RESOLUCIÓN No. 584
(- 2 OCT 2024)

"POR MEDIO DE LA CUAL SE OTORGA UN PERMISO DE VERTIMIENTOS"

Que, una vez efectuada la visita de inspección ocular el día **09 de julio de 2024**, tal como consta en el **Informe Técnico No. 231 del 28 de agosto de 2024,** y evaluada la documentación aportada, el Equipo Técnico de la Subdirección de Conocimiento y Evaluación Ambiental de **CORPONARIÑO** emitió el **Concepto Técnico No. 215 del 28 de agosto de 2024,** donde conceptuó:

Gráfica 1. Comportamiento Demanda Biológica de Oxígeno.

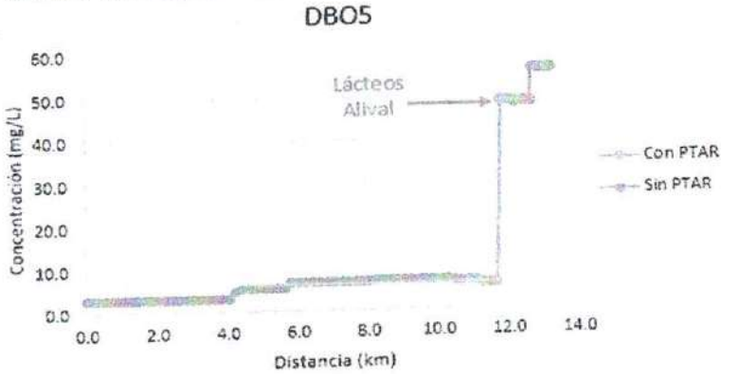
Como se puede observar en la gráfica 1, los valores de Demanda Biológica de Oxígeno en el Río Chiquito después de la descarga del vertimiento sin previo tratamiento aumentan levemente aguas

abajo las concentraciones de materia orgánica hasta llegar a unos valores de 56.39 mg/L. No obstante, es de importancia la implementación del PTAR para mitigar dicha contaminación en la fuente receptora. Cabe resaltar que dicha fuente recibe otros vertimientos que alteran la calidad del agua.

Por lo tanto, se establece la viabilidad para continuar con el trámite de Permiso de Vertimientos, el cual se deberá implementar la Planta de Tratamiento de Aguas Residuales No Domésticas con una eficiencia mínima del 85% de remoción, y adicionalmente se deberá dar cumplimiento con las concentraciones límites máximos permisibles establecidos en la Resolución No. 0631 de 2015. En este caso, debe ser el elemento más restrictivo a tener en cuenta, con respecto al vertimiento a realizar sobre la fuente receptora.

Gráfica 2. Comportamiento de Solidos Suspendidos Totales.

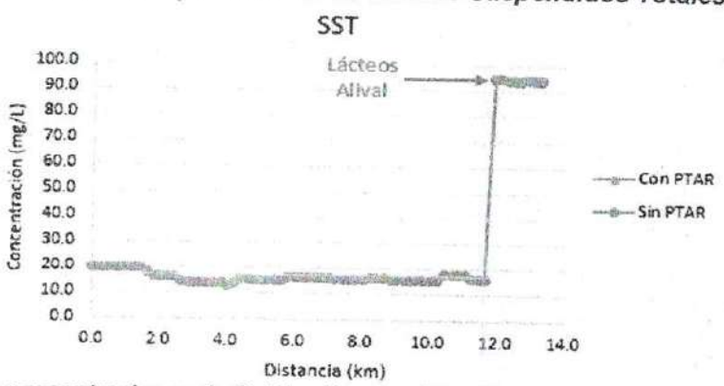
En la gráfica 2, las concentraciones de Solidos Suspendidos Totales con la construcción de la planta de tratamiento, se presenta una reducción mínima aguas abajo del vertimiento, por lo cual, ayudará a minimizar los impactos negativos por la generación de las aguas residuales no domésticas del proyecto. Por otra parte, es de resaltar que dichas concentraciones son elevadas sobre el afluente.

Gráfica 3. Comportamiento del Oxígeno Disuelto.

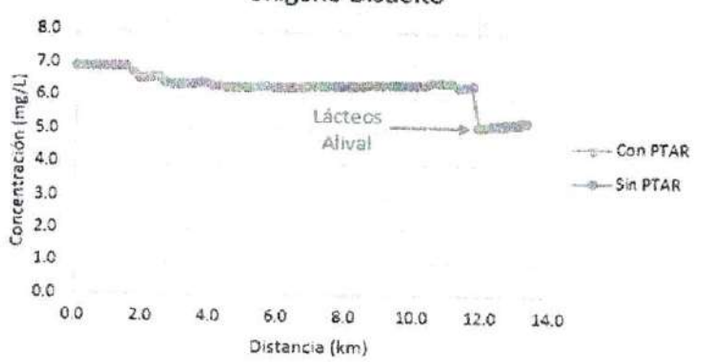
Como se indica en la gráfica 3, después de la descarga del vertimiento sin ningún tratamiento se disminuye las concentraciones del oxígeno disuelto, alterando las condiciones naturales de la fuente, no obstante, con la implementación de la planta de tratamiento aumentan dichas concentraciones aguas abajo, lo cual se realizará un adecuado manejo de tratamiento y disposición final del vertimiento para conservar la calidad del agua del Río Chiquito.
